Onderwerp: FW: Waterhuishouding Baarschot b.p. Brouwershof i.o.v. Van der Weegen en Leystromen

**Uitbidding woningen kern Baarschot
Baarschot (gemeente Hilvarenbeek)**

Waterhuishoudkundig plan

Telefoon: **V04**

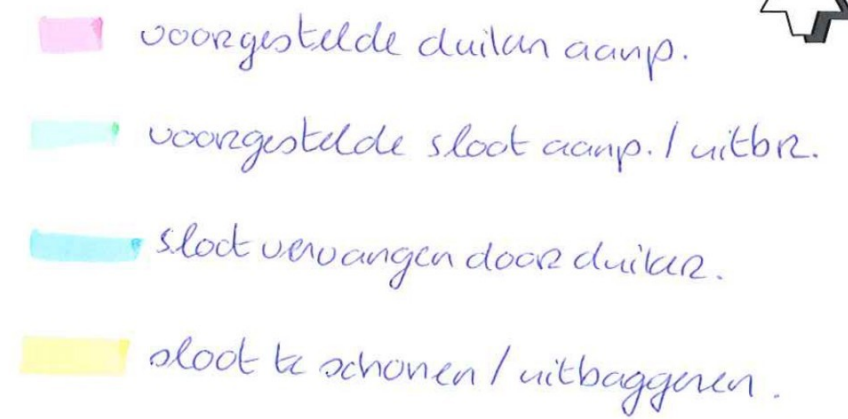
- Tekening 04 ; profiel C houdt in dat de watergang moet worden verbreed.

- (A.) sloot in beheer bij welk panden?
 1. Baarschotsseweg.
 2. nieuwe paelen. = voortceuz?
 ↳ incl. "verplaatsen" sloot dat bestaand in
 ruidoosten plangebied → verlengde van
 nieuwe sloot.
- (B.) sloot in beheer panden Heikant.

- cruciaal bij opel. problemen bij huizen 35 & 52 → wien's scope?

↳ volgens nieuw info
duikw in beton $\phi 400$ mid- $\phi 500$

Bijgevoegd tref je de mail met stukken aan van mijn collega [redacted] die destijds bij het plan betrokken was. Hij komt tot de conclusie dat de watergang conform de watervergunning verbreed moet worden conform profiel c-c.
